RELATÓRIO DE VISTORIA

Nº 008/17/IETR

PROCESSO: 13.523/2007
EMPREENDEDOR: Desenvolvimento Rodoviário S.A. - DERSA
EMPREENDIMENTO: Duplicação da Rodovia dos Tamoios (SP-099) - Subtrecho Planalto (km 11+500 ao 60+480)
MUNICÍPIOS: São José dos Campos, Jacareí, Jambeiro e Paraibuna
DATA: 08 e 09/03/2017

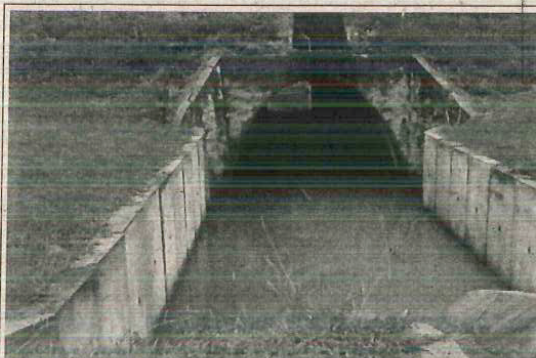
Foto 3.1. Adequar galeria no km 14+300 visando viabilizar seu funcionamento como passagem inferior de fauna. Esta galeria foi proposta como passagem de fauna no licenciamento. Todavia, observou-se em vistoria que a quantidade de água em seu interior pode impossibilitar sua utilização. Uma das soluções seria implantar passarela lateral para passagem de fauna. (km 14+300).

O acúmulo de água na passagem de fauna do Km 14+300 se deve à deficiência no escoamento superficial, em função de problemas de retenção à jusante, que está ocasionando o alagamento de toda região desta várzea, incluindo a passagem de fauna. Cabe destacar que foi implantada passarela lateral, porém, em virtude do elevado nível d'água, atualmente ela se encontra abaixo da lâmina d'água, conforme fotos abaixo:
